АСТРАХАНСКАЯ ОБЛАСТЬ АХТУБИНСКИЙ РАЙОН  
МУНИЦИПАЛЬНОЕ ОБРАЗОВАНИЕ «ПОСЕЛОК ВЕРХНИЙ БАСКУНЧАК»

**ПРОТОКОЛ**

**Заседания общественной комиссии по обсуждению проекта муниципальной программы «Формирования современной городской среды на территории МО «Поселок Верхний Баскунчак» в рамках реализации приоритетного проекта «Формирование комфортной городской среды» на 2018 - 2022 годы»**

1. Внесение изменений в графическую часть эскизного проекта № 368-ПЗ «Благоустройство сквера в п. Верхний Баскунчак по адресному ориентиру: ул. Советская 40 А» на Арт-объект «Арка СКВЕР КАРУСЕЛЬ».

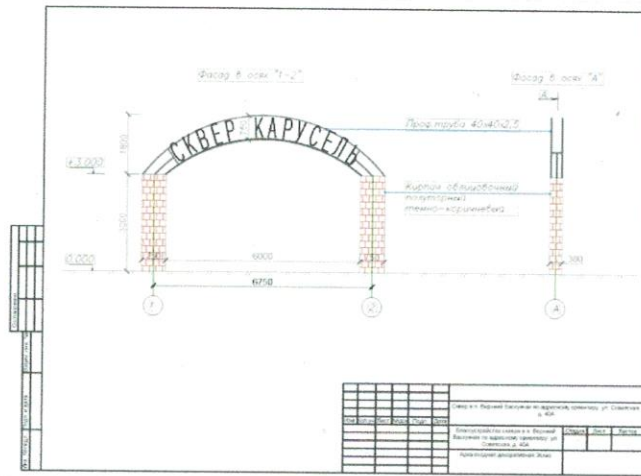
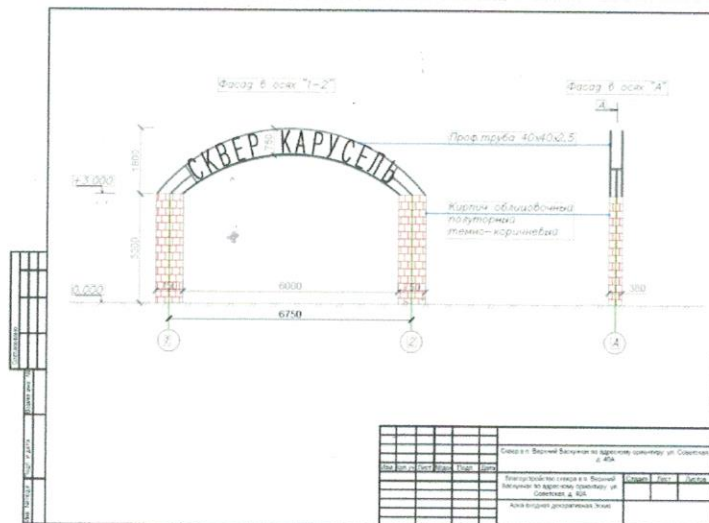
1. Никитенко О.В., которая информировала членов комиссии о том, что в соответствии с утвержденным дизайн-проектом № 368-ПЗ «Благоустройство сквера в п. Верхний Баскунчак по адресному ориентиру: ул. Советская 40 А» Арт-объект «Арка СКВЕР КАРУСЕЛЬ» размеры (ДхГхВ) 8000х300х4000 должна быть установлена на двух несущих столбах, выполненных из металлической профильной трубы. Несущие колонны выполняются из кованых металлических элементов в соответствии с эскизным проектом.

Между двумя металлическими опорами устанавливается арка в одной плоскости из профильной трубы 30х30мм. Арка выполняется из декоративных металлических элементов.

Никитенко О.В. предложила изменить материал изготовления опор Арт-объекта «Арка СКВЕР КАРУСЕЛЬ» с металлической профильной трубы на кирпич.

Поступило предложение внести изменения в графическую часть эскизного проекта № 368-ПЗ «Благоустройство сквера в п. Верхний Баскунчак по адресному ориентиру: ул. Советская 40 А» изменить материал изготовления опор Арт-объекта «Арка СКВЕР КАРУСЕЛЬ» с металлической профильной трубы на кирпич.

1. Внести изменения в графическую часть эскизного проекта № 368-ПЗ «Благоустройство сквера в п. Верхний Баскунчак по адресному ориентиру: ул. Советская 40 А».

Изменить наименование и описание Арт-объекта «Арка СКВЕР КАРУСЕЛЬ». Читать наименование описание Арт-объекта «Арка СКВЕР КАРУСЕЛЬ» в следующей редакции:

«объект «Арка СКВЕР КАРУСЕЛЬ» размеры (ДхГхВ) 8000х300х4000 должна быть установлена на двух несущих столбах, выполненных из кирпичной кладки. Свод арки должен быть выполнен в виде полусферы в одной плоскости из профильной трубы 30\*30 мм белого цвета. На стороне свода должны быть выполнены декоративные вставки из кованых металлических элементов красного в виде слов «СКВЕР КАРУСЕЛЬ» в соответствии с нижепредлагаемым эскизом.
